RENOUVELLEMENT D'AUTORISATION D'EXPLOITER DE LA CARRIÈRE DU BOIS DE LA GROTTÉ

Commune de Verfeuil (30)

REPONSES A L'AVIS DE LA MRAE

REPONSES A L'AVIS DE LA MRAE DU 21 JANVIER 2025

Carte de localisation des zones de stockages des stériles (voir page 45, pièce 3 – compléments du 02/12/2024)

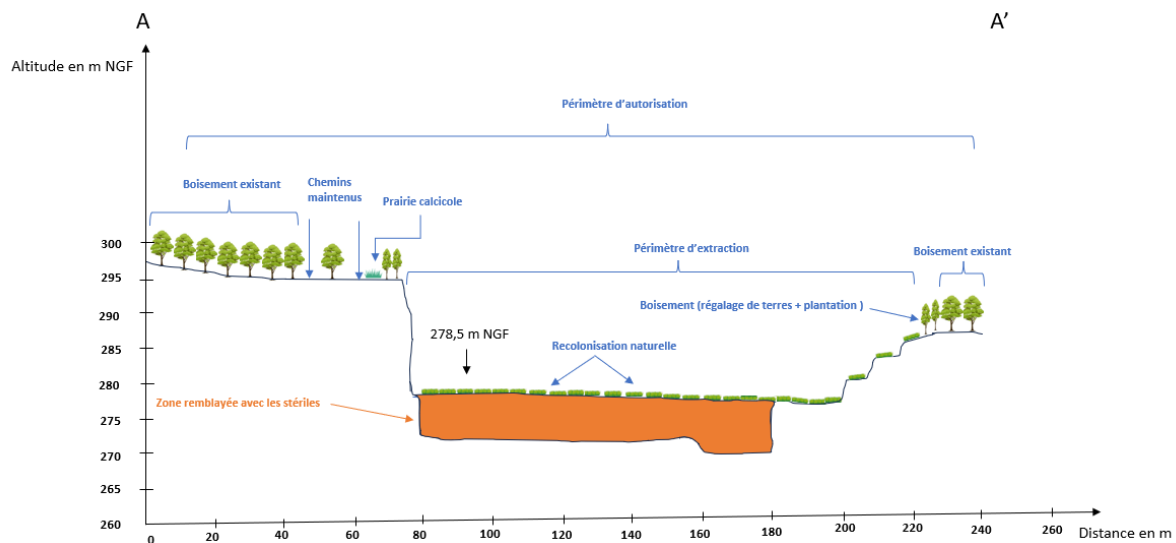
La stratégie d'exploitation vis-à-vis des stériles est difficile à comprendre. En effet, si une part pourra éventuellement être valorisée, après concassage, les usages prévus pour la partie restant sur site, certainement très majoritaire en volume, ne sont pas clairement présentés...

La MRAe recommande de compléter l'étude d'impact avec une présentation synthétique de l'utilisation des stériles durant l'exploitation et de leurs usages dans le cadre du réaménagement du site. »

Les stériles d'exploitation d'un volume de 26 030 m³ seront stockés sur 6 zones (S1, S2, S3, S4, S5 et S6) pendant la durée de l'exploitation de la carrière (voir carte ci-après et pages 30, 37, 38, pièce 3 – compléments du 02/12/2024).

Pendant le réaménagement, les 26 030 m³ de stériles seront utilisés pour les aménagements écologiques et le remblaiement de la fosse d'extraction. Le volume de stériles utilisé pour les aménagements périphériques (pierriers) sera de 5 500 m³. Il restera 20 530 m³ de stériles qui serviront à remblayer la fosse d'extraction. Le remblaiement ne concernera que le carreau 269,5 m NGF qui s'étend sur 2 100 m² et le carreau 272,5 m NGF sur une surface de 1 000 m². Compte tenu du coefficient de foisonnement (1,2), les 20 530 m³ de stériles deviendront 24 640 m³ de stériles à remettre dans la fosse. Le volume utilisé pour le remblaiement de la fosse d'extraction sera donc de 24 640 m³. La hauteur du remblai sera de 9 m. Ce qui veut dire que la cote du carreau remblayé sera donc à 278,5 m NGF. Les derniers aménagements écologiques (point bas-zones humides) seront ensuite confectionnés dans ce remblai (voir carte et coupes ci-après et page 339, pièce 3 – compléments du 02/12/2024).

Illustration du traitement de la strate arbustive par le débroussaillage alvéolaire

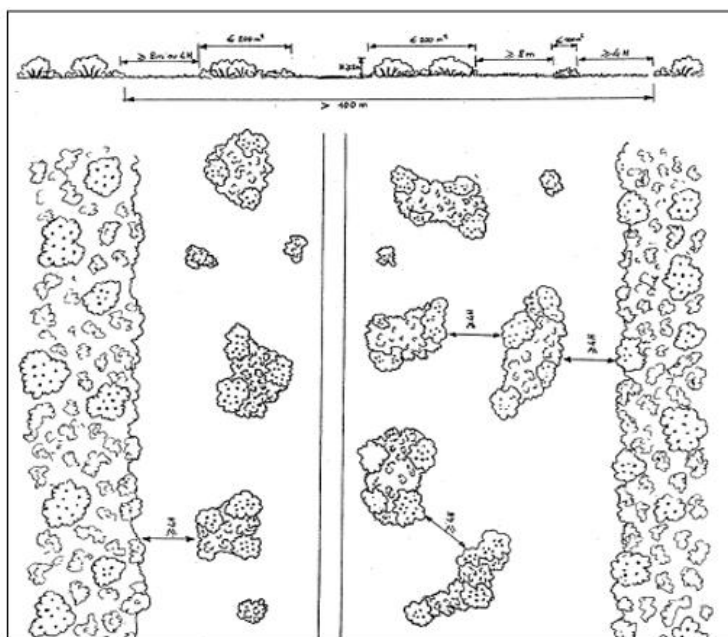
« La carrière est exploitée en fosse, sur un sommet de relief, au sein de boisements qui masquent les perceptions visuelles. Le carreau actuel n'est pratiquement pas perceptible depuis l'extérieur. La poursuite de l'exploitation en profondeur n'engendrera pas d'impact paysager négatif supplémentaire. La mise en œuvre des obligations légales de débroussaillage (OLD) va toutefois réduire l'épaisseur des écrans boisés actuels sur les stocks de matériaux. »

Effectivement, la configuration actuelle de la carrière ne favorise pas sa perception depuis l'extérieur car elle est en fosse au sommet d'un relief et que la végétation autour du site crée un véritable rideau de verdure masquant les perceptions. Cependant, il est juste de remarquer que la mise en place des OLD peut créer une transparence dans le boisement d'où le choix de travailler les OLD sélectifs et alvéolaires plutôt qu'en coupe franche. De ce fait, les OLD de types alvéolaires ne sont pas des ouvertures de milieu donc la perception de la carrière depuis l'extérieur ne sera pas augmentée. Les OLD alvéolaires limitant l'impact paysager par rapport à un défrichage, sont illustrés par les figures qui suivent :

Schéma d'un gîte à reptiles
ECO-RCE

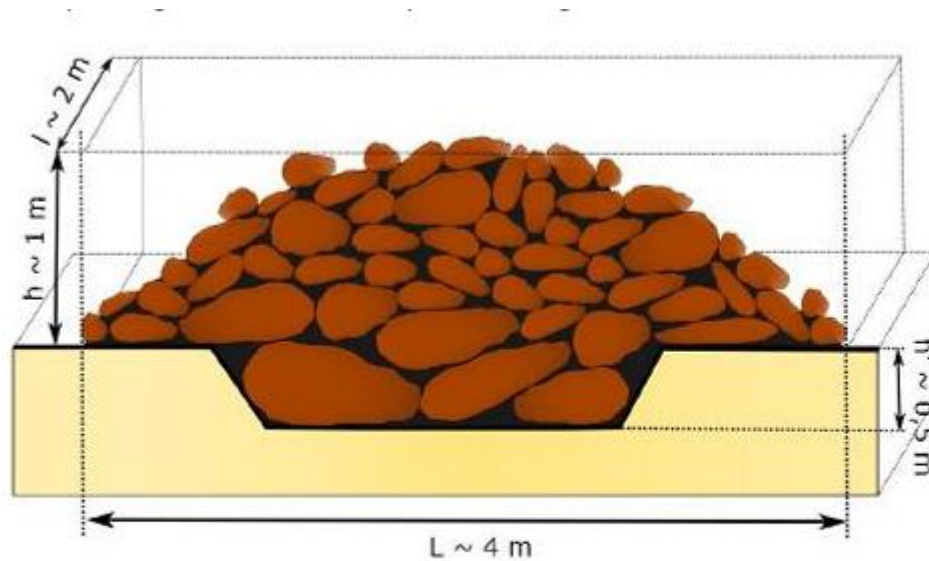
- « Réduire la hauteur des zones de stocks de stériles (max à 1.5 m -2 m) » : il convient d'expliquer pour quelles raisons il est prévu de conserver des zones de stock de stériles de cette hauteur ;

Dans le cadre de la remise en état, certaines zones de stocks de stériles deviendront des pierriers pour les reptiles sauf la zone de stockage S6 qui sera reboisée.

Une hauteur de 1,5 m à 2 m pour des pierriers est tout à fait raisonnable comme illustré par le schéma ci-dessous :
